PREFET DE LA GIRONDE

**Établissement concerné :**  
**MAXICOFFEE**  
**1051 boulevard de l'industrie**  
**33260 La Teste de Buch**

Objet : rapport suite à PAC du 8 avril 2019

**Rapport de l'Inspection des installations classées**  
à  
**Monsieur le Préfet de Gironde**

Figure 12-1 : Renforcements structurels de la mezzanine (solives intermédiaires, poutres au vent et contreventements initiaux non représentés)

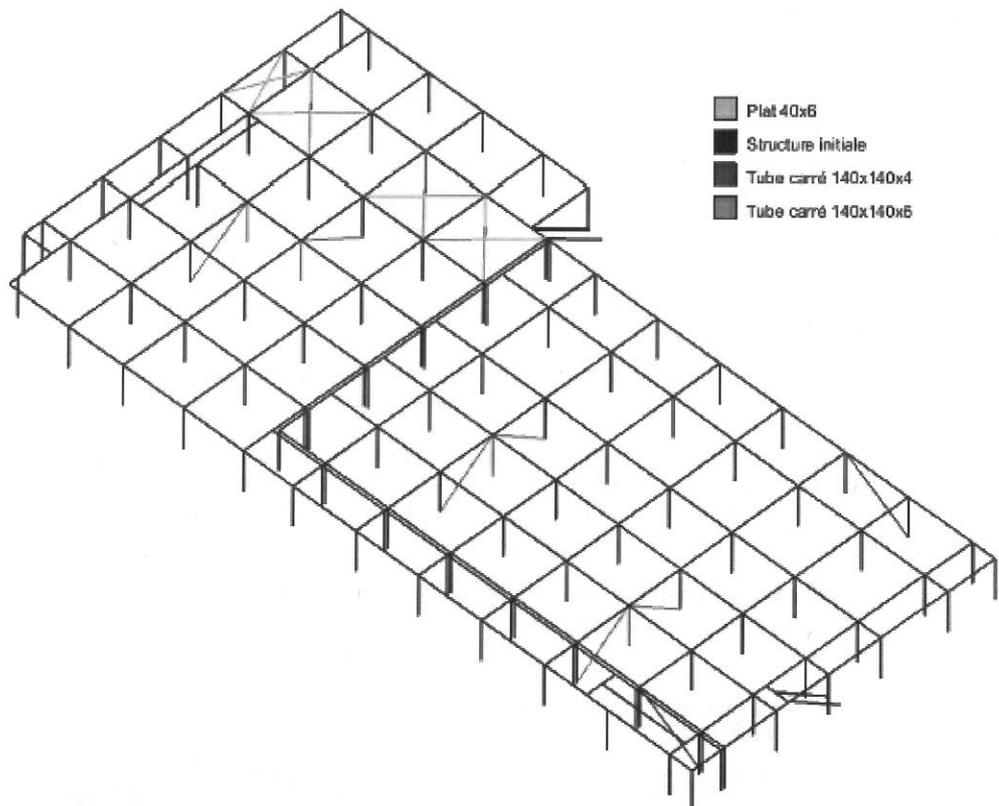
L'étude Efectis du 4/4/2019 conclut que cette mezzanine garantit la non ruine en chaîne de la structure et permet d'évacuer les personnes sous réserve des éléments suivants :

- l'intervention des services de secours à proximité des structures de la mezzanine est déconseillée en cas d'incendie significatif ;
- renforcement des structures selon l'étude Efectis du 4/4/2019 :

- + mise en place de trois zones de contreventements en tubes carrés 140x140x6 (disposées au droit des poutres au vent afin de pouvoir reprendre les efforts de traction/compression générés par la ruine de la structure) ;

- + la poutre au vent (plats 40x6) est prolongée (retransmission des efforts de compression/traction générés par la ruine de la structure au niveau des contreventements existants en rive de mezzanine) ;

- + mise en place de contreventement en tubes carrés de 140x140x4 (pour éviter le basculement global de la mezzanine).

L'inspection propose de prescrire ces éléments dans le cadre du projet d'arrêté préfectoral complémentaire en pièce jointe.

Sous cellule Thermorégulée

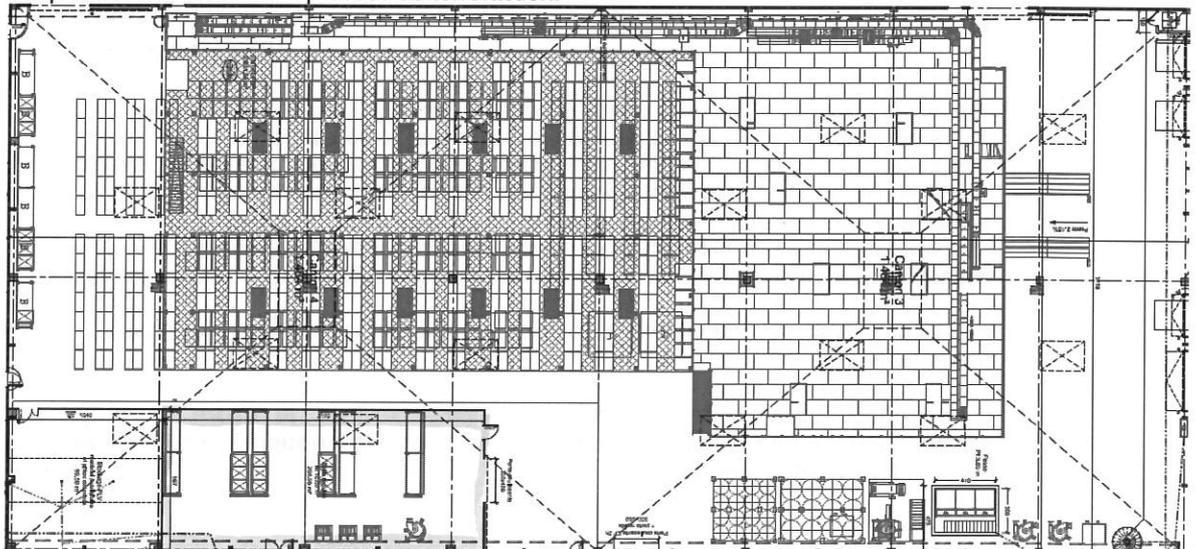
L'exploitant demande à transférer le stockage de café en grain « vert » initialement prévu dans la zone de torréfaction vers une pièce thermorégulée (17/18°C, hygrométrie 65%) d'une hauteur de 10 m et de 208,95m<sup>2</sup> au sein de la cellule 1 de stockage.

- La technologie de régulation de température de cette pièce rend incompatible tout système de désenfumage ;
- il est prévu que les matériaux des parois et plafond soient non stables au feu, ce qui permettrait en cas d'incendie, une fois les murs tombés, de rendre le système de désenfumage de la cellule 1 efficient.

De plus l'exploitant propose la mise en place d'une détection incendie spécifique à cette sous-cellule avec report d'alarme dans la cellule 1 et, un report de l'alarme de la cellule 1 vers la sous-cellule est également prévu.

De plus, les alarmes doivent également être asservies sans temporisation du fait qu'un employé dans la sous-cellule doit être en mesure d'évacuer au plus vite.

Il est également nécessaire que l'exploitant prévoit un désenfumage à hauteur de 2 % asservi à la détection incendie (soit environ 4m<sup>2</sup>). L'exploitant indique que « cette pièce est incompatible avec la technologie de désenfumage », toutefois, cet argument ne semble pas exact puisque des exutoires présentant un isolement thermique pourraient être installés.

**L'inspection propose de prescrire ces éléments dans le cadre du projet d'arrêté préfectoral complémentaire en pièce jointe.**

Sous cellule dédié au stockage de matériel publicitaire

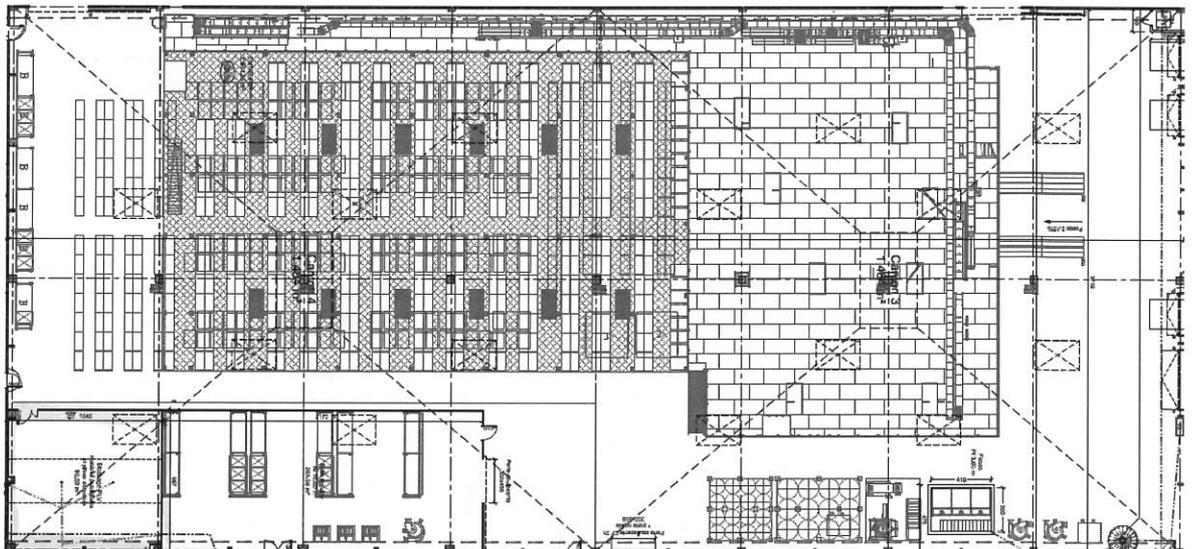
L'exploitant souhaite disposer d'une seconde « sous-cellule » d'une hauteur de 3m et d'une surface de 100m<sup>2</sup>. Elle abritera du matériel publicitaire ou d'autres produits 1510.

L'exploitant propose la mise en place d'une détection incendie spécifique à cette sous-cellule avec report d'alarme dans la cellule 1 et, un report de l'alarme de la cellule 1 vers la sous-cellule est également prévu.

L'exploitant propose également de prévoir un exutoire au niveau du plafond de 16m<sup>2</sup> afin d'évacuer d'éventuelles fumées.

**L'inspection propose de prescrire ces éléments dans le cadre du projet d'arrêté préfectoral complémentaire en pièce jointe et de reprendre les prescriptions complémentaires proposées pour la sous-cellule thermorégulée.**

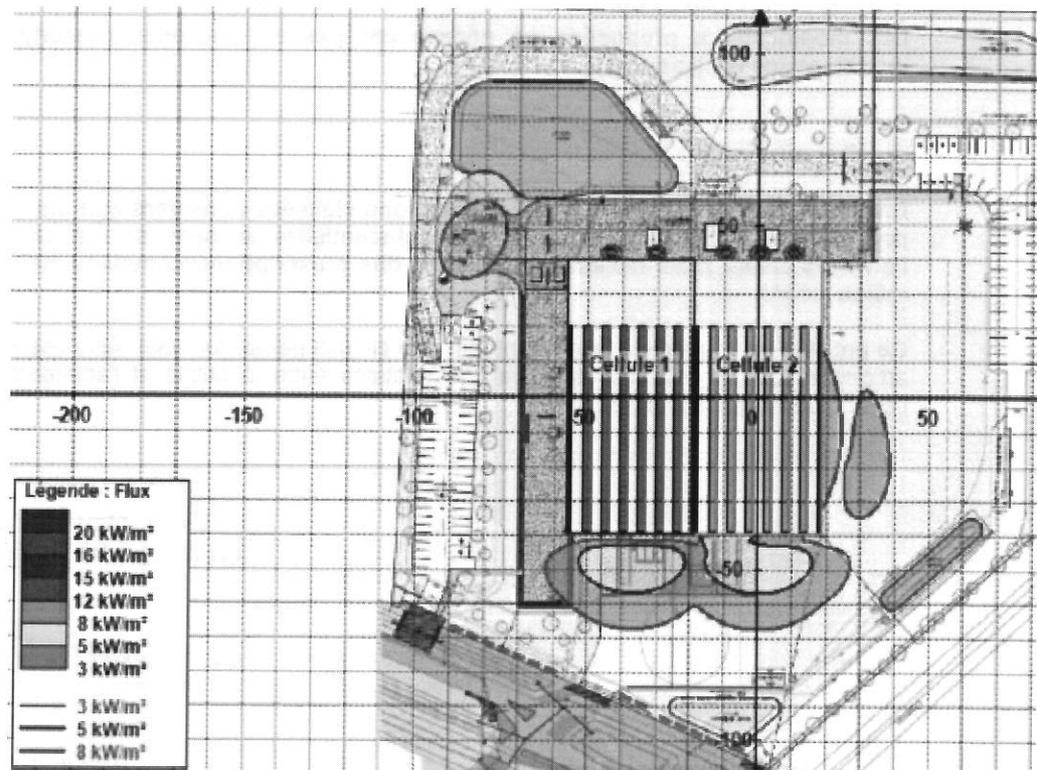
La zone de torréfaction initialement prévue sera aménagée différemment, permettant ainsi une torréfaction industrielle dans le futur, avec notamment la mise en place de bacs de stockage.

Le dossier initial prévoyait une quantité de produits entrants de 3 tonnes par jour. Au vue de la croissance de l'activité, cette quantité sera portée à 9,90 tonnes par jour sans jamais dépasser le seuil déclaratif des 10 tonnes (au delà, passage au régime de l'enregistrement).

Le stockage du café pour la torréfaction industrielle se fera dans des bacs (stockage maximal de 24h) en cellule 1 et en zone de torréfaction. Les trémies de remplissage seront positionnées côté cellule 1. La quantité de café qui transitera dans les bacs en zone de torréfaction ne correspond pas à du stockage, elle est uniquement liée au besoin du process de fabrication journalier. La quantité ne dépasser pas 5 tonnes par jour.

L'exploitant précise qu'il réalisera une étude ATEX une fois l'atelier installé.

**Les modifications proposées ne nécessitent pas de nouvelles prescriptions techniques et ne modifient pas le classement.**
